**TSI 04/2020**

Guarnizione per testata cilindro 867.700

Renault | Nissan | Mercedes-Benz | R9M | OM626

## Modifiche estetiche

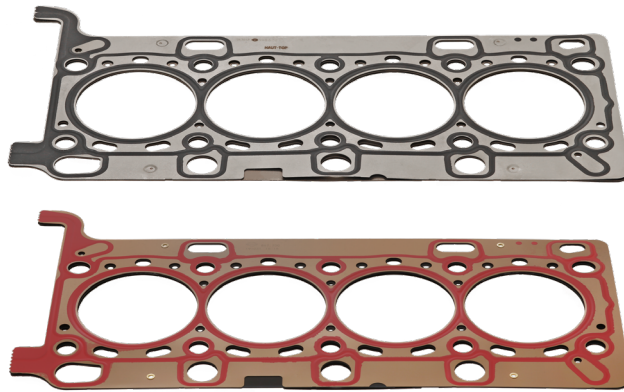
Nell'ambito dello sviluppo tecnico continuo della guarnizione per testata cilindro 867.700 si è giunti all'ottimizzazione di due punti della guarnizione. Il tradizionale colore nero dello strato di rivestimento con nervature è stato sostituito dal rosso a indicare una resistenza termica più elevata.

Un'ulteriore modifica riguarda la tecnica di giunzione dei singoli strati metallici. La guarnizione non più in produzione con il numero articolo 598.670 era saldata in quattro punti. Nella guarnizione successiva con numero articolo 867.700 gli strati metallici sono rivettati gli uni con gli altri. Sostanzialmente non cambia nulla nel montaggio della guarnizione per testata cilindro.

Il tipo di giunzione non ha nessuna ripercussione sulle funzioni di tenuta dei gas e dei liquidi della guarnizione per testata cilindro.

Nonostante le sostanziali modifiche resta invariato il numero pezzo originale.
